PLU de Grabels

1^{ère} modification simplifiée du Plan Local d'Urbanisme

I.b. Additif au rapport de présentation : notice de la 1^{ère} modification simplifiée du PLU

1^{ère} modification simplifiée approuvée le 23 juillet 2019

Extrait du zonage avant la 1^{ère} modification simplifiée du PLU

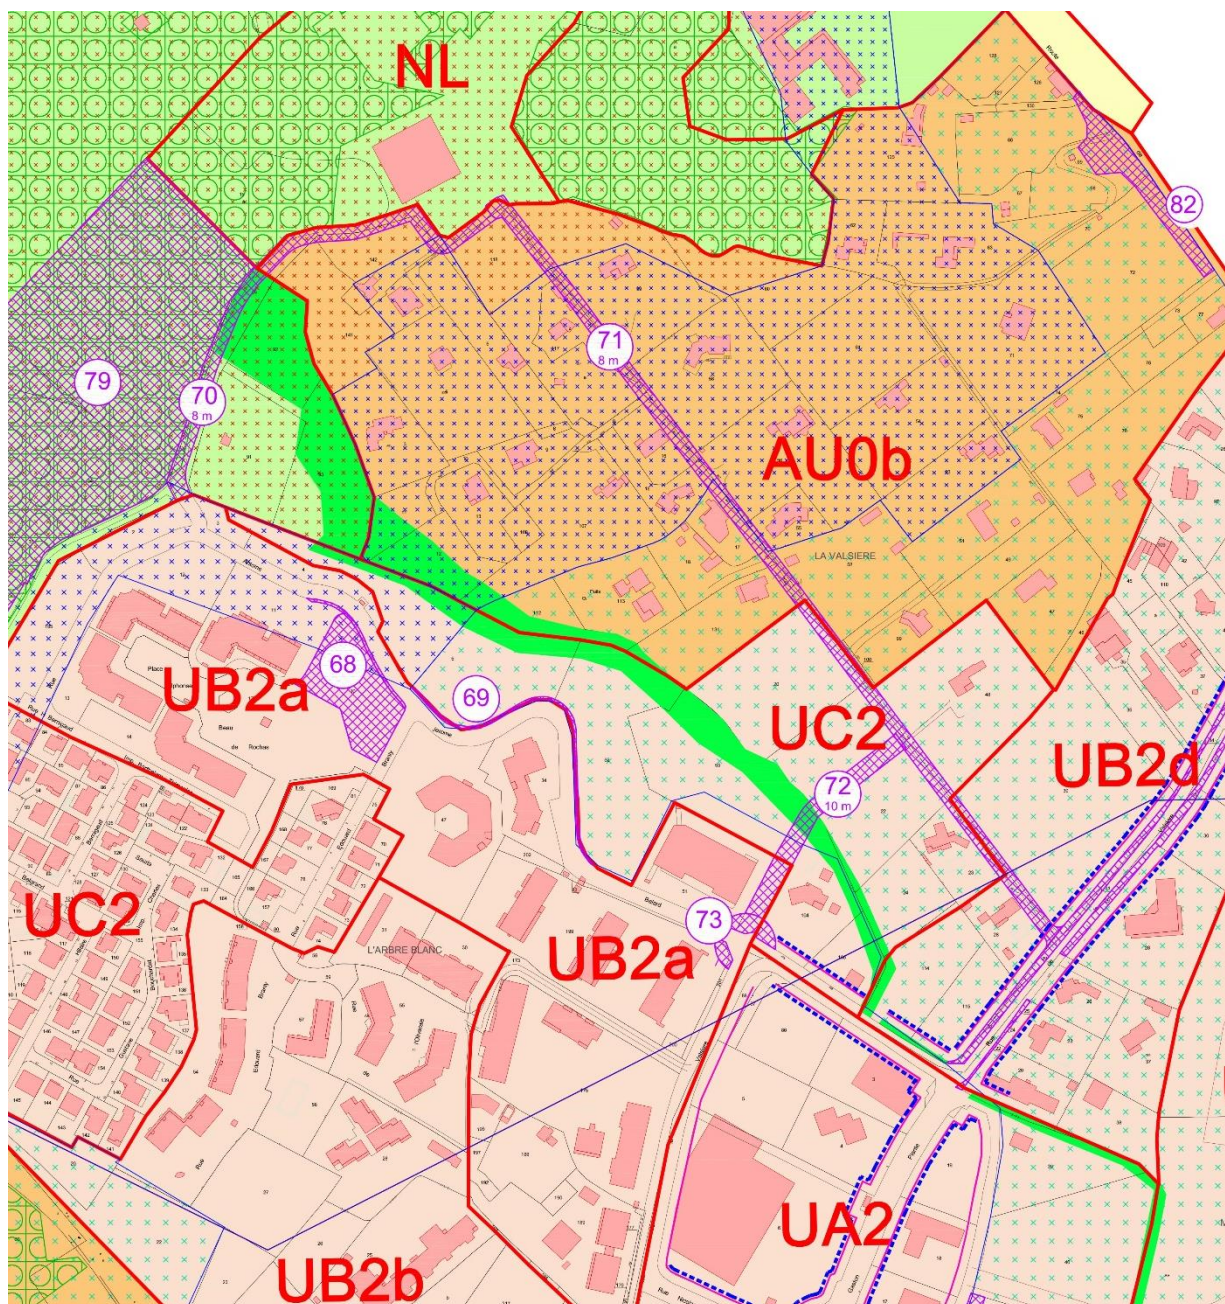
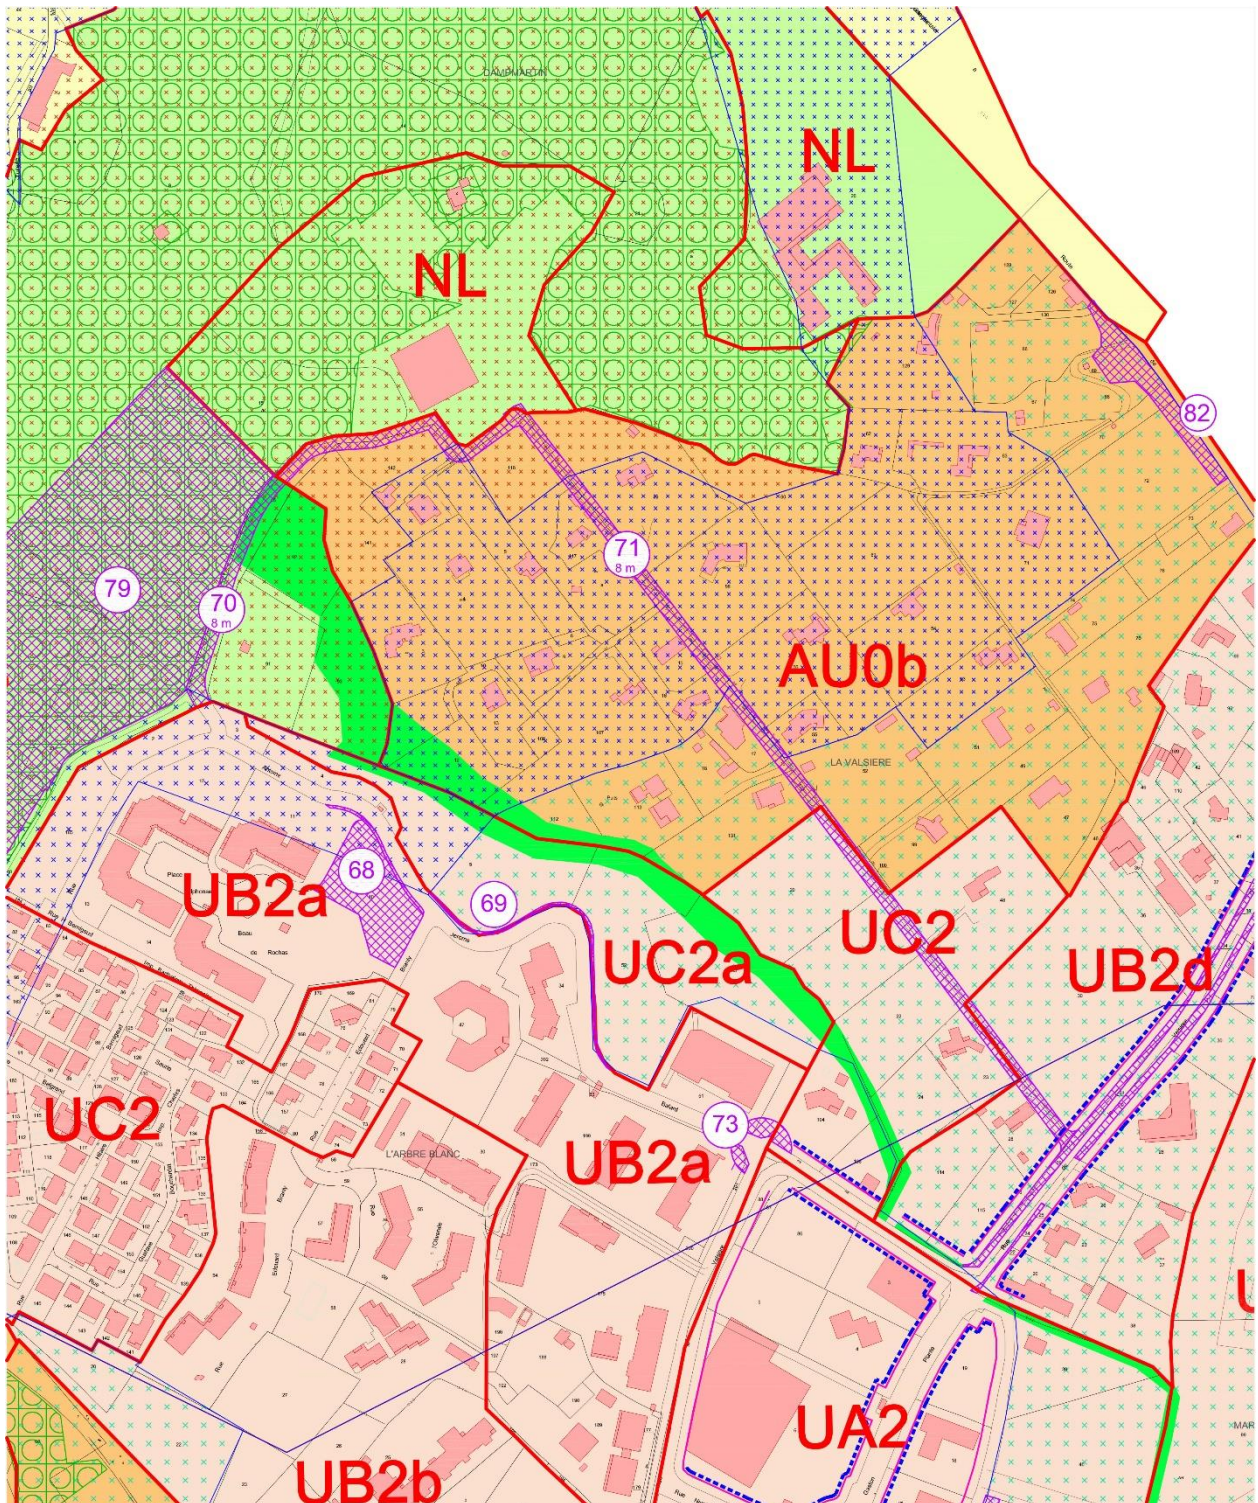
La limite de la zone urbaine n'est pas modifiée. Un sous-secteur UC2a est créé dans la zone UC2 et l'ER n°72 est supprimé.

Extrait du zonage après la 1ère modification simplifiée du PLU
